**AVIS RELATIF À LA PROTECTION
CONTRE LES EVENTUELS EFFETS NOCIFS ET NUISANCES
PROVOQUÉS PAR LES RAYONNEMENTS NON IONISANTS
GÉNÉRÉS PAR DES ANTENNES ÉMETTRICES STATIONNAIRES**

Commune : WAVRE - Exploitant : ORANGE

Référence exploitant : 227W1_1/30082W1_1/40082W1_1/50082W1_1

Rapport n° 2795 / 2024

Figure 1 : Vue en plan des lieux de séjour et des points de contrôle

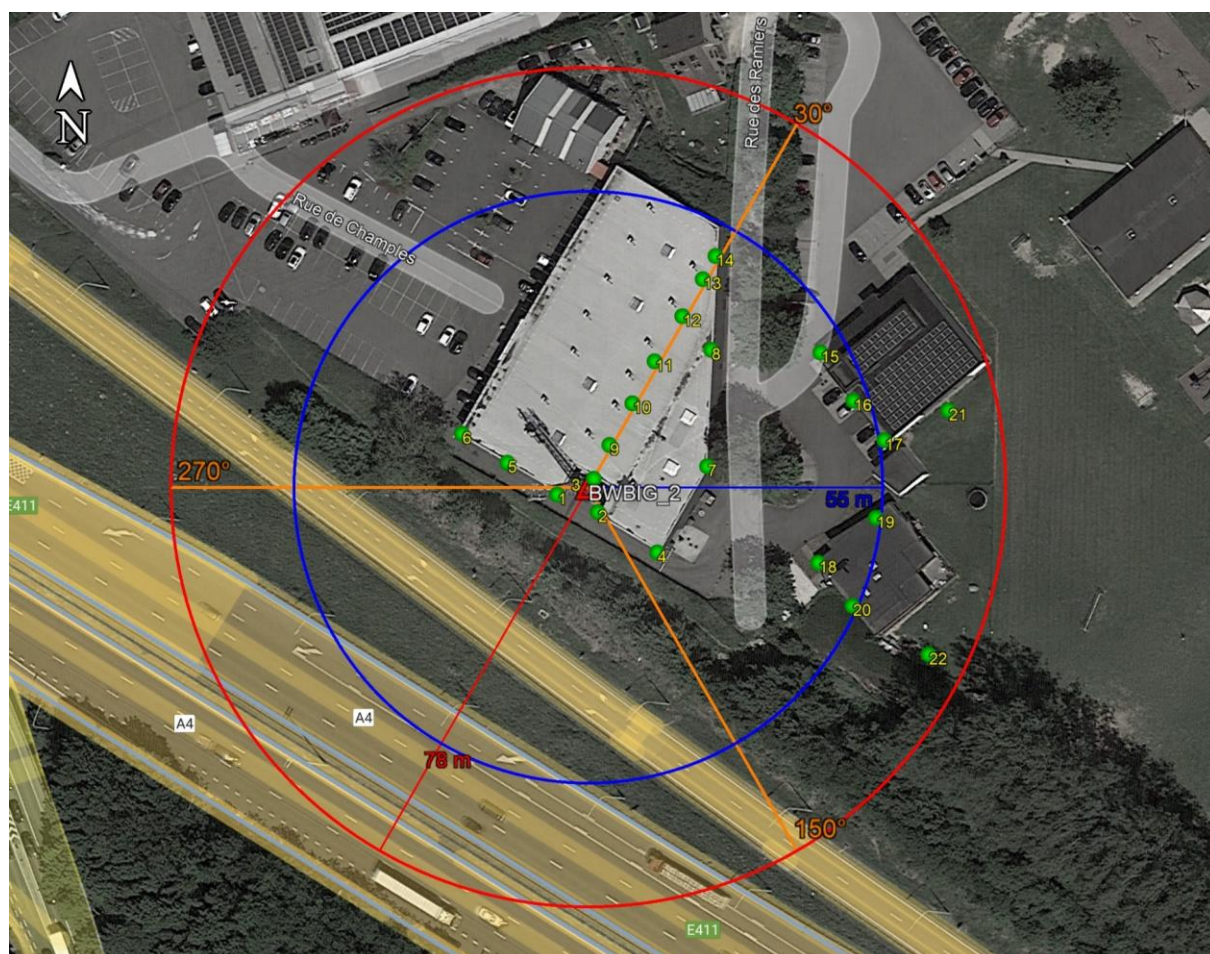
- le numéro du point de contrôle repris sur un des plans de la figure 1;
- le numéro du LS dans lequel se trouve le point de contrôle de la 1^{ère} colonne ;
- l'atténuation d'obstacle prise en compte pour le calcul de l'indice d'exposition dans le LS ;
- le résultat du calcul de l'indice d'exposition.

N° point de contrôle	LS	Atténuation (dB)	Indice d'exposition relatif à la limite par installation IE_i
22	LS22	0,0	0,044
11	LS11	3,0	0,037
8	LS8	3,0	0,037
12	LS12	3,0	0,033
21	LS21	0,0	0,032
6	LS6	3,0	0,026
13	LS13	3,0	0,020
14	LS14	3,0	0,018
10	LS10	3,0	0,015
2	LS2	3,0	0,014
4	LS4	3,0	0,012
9	LS9	3,0	0,012
5	LS5	3,0	0,012
15	LS15	3,0	0,012
1	LS1	3,0	0,011
3	LS3	3,0	0,011
7	LS7	3,0	0,010
20	LS20	3,0	0,010
16	LS16	3,0	0,009
17	LS17	3,0	0,009
18	LS18	3,0	0,008
19	LS19	3,0	0,007

En ce qui concerne les antennes de l'installation mentionnées dans le tableau 1, la distance maximale à laquelle la limite pourrait être atteinte, à l'extérieur, est égale à 73,6 m. S'il n'y a pas de LS à une distance inférieure, les antennes respectent forcément la limite d'immission.

Dans le cas des LS situés à l'intérieur des bâtiments, une atténuation d'obstacle est prise en compte et il en résulte que la distance maximale à laquelle la limite pourrait être atteinte se réduit à 52,1 m.

Figure 2 : Vue en plan des installations d'antennes dans un rayon de 300 mètres autour de l'installation faisant l'objet de la demande d'avis

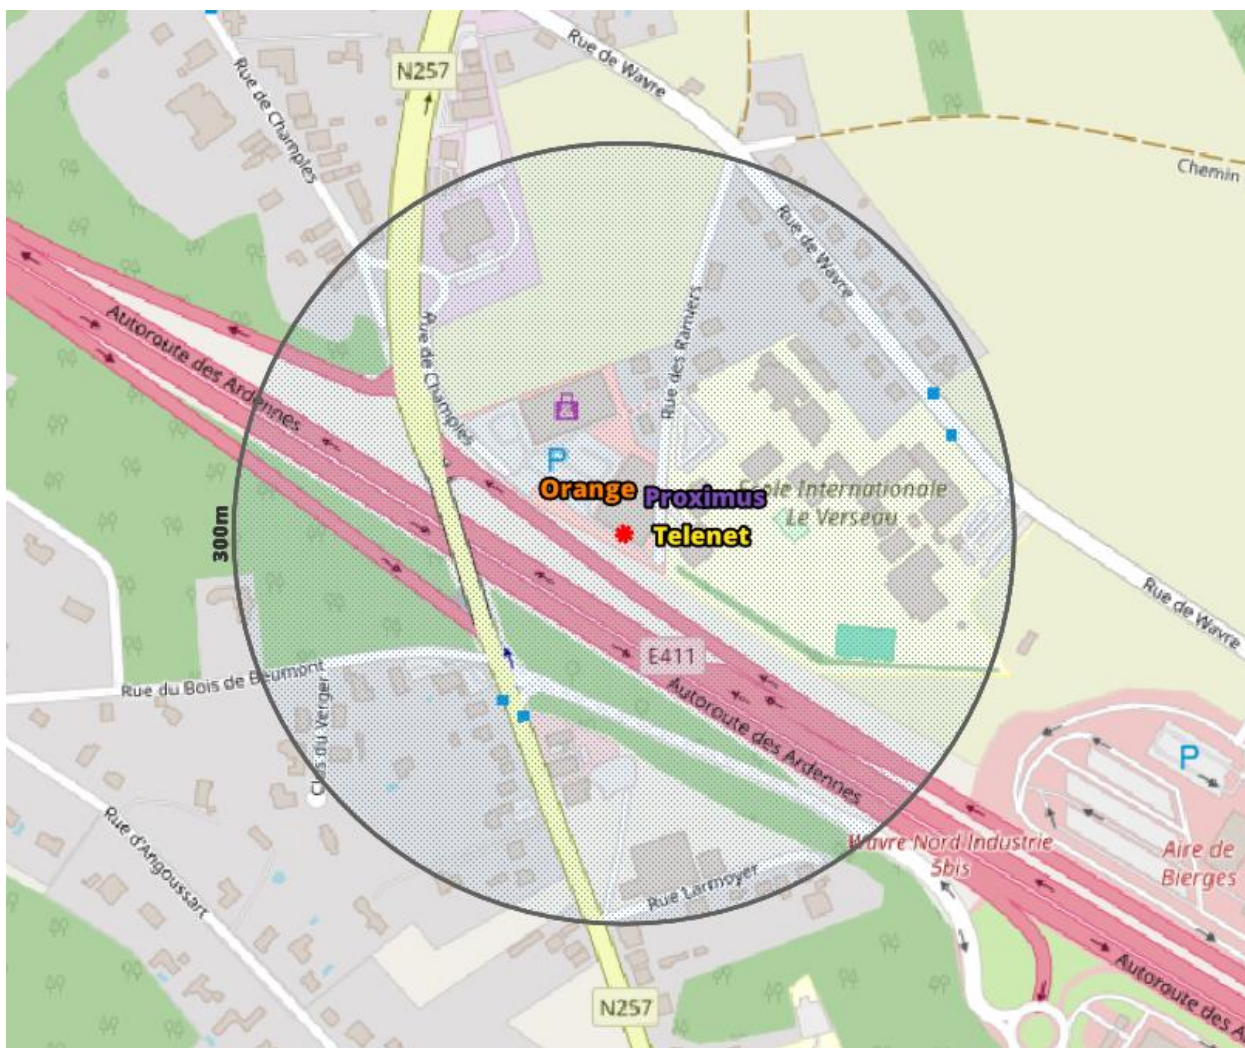
Le plan en projection verticale de la figure 2 indique la localisation des installations d'antennes émettrices stationnaires visées par le décret et situées dans un rayon de 300 mètres autour de l'installation référencée dans le paragraphe 2 et localisée au centre du cercle. Les données de localisation de ces antennes et les avis correspondant sont accessibles via le cadastre en ligne des antennes émettrices stationnaires⁸. Les installations prises en compte dans l'évaluation du respect de la limite cumulative sont les installations d'antennes émettrices déclarées en service par l'exploitant à la date du présent avis, à l'exception de l'installation référencée dans le paragraphe 2 et éventuellement d'autres installations ayant fait l'objet d'une demande d'avis à la même date et qui sont situées à l'intérieur de la zone de 300 mètres de rayon.

- il y a au plus 4 installations d'antennes émettrices stationnaires présentes dans la zone d'évaluation de 300 mètres de rayon représentée dans la figure 2, y inclus l'installation référencée dans le paragraphe 2 : la limite cumulative définie à l'article 4, §2 du décret est nécessairement respectée dans les lieux de séjour à l'intérieur de la zone d'évaluation de 300 mètres de rayon ;

- b) il y a exactement 5 installations d'antennes émettrices stationnaires présentes dans la zone d'évaluation de 300 mètres de rayon représentée dans la figure 2, y inclus l'installation référencée dans le paragraphe 2 et il existe, pour 3 ou 4 de ces installations, un avis attestant le respect de la limite abrogée de 3 V/m : la limite cumulative définie à l'article 4, §2 du décret est nécessairement respectée dans les lieux de séjour à l'intérieur de la zone d'évaluation de 300 mètres de rayon ;

- c) dans tous les autres cas, il a été vérifié que la limite cumulative définie à l'article 4, §2 du décret n'est pas dépassée dans les lieux de séjour sur base du nombre d'installations localisées dans la zone d'évaluation de 300 mètres de rayon représentée dans la figure 2, de leur localisation ainsi que des données inscrites dans la figure 1 et au paragraphe 4 du présent avis et dans les avis attestant le respect de la limite par installation ou de la limite abrogée de 3 V/m relatifs aux autres installations reprises dans la figure 2.

Compte tenu des considérations ci-dessus, il apparaît que l'intensité du rayonnement électromagnétique généré, dans les lieux de séjour situés dans un rayon de 300 mètres autour de l'installation référencée dans le paragraphe 2, par l'ensemble des antennes émettrices stationnaires de l'ensemble des exploitants du même site d'antennes émettrices stationnaires respecte la limite fixée à l'article 4, § 2 du décret.
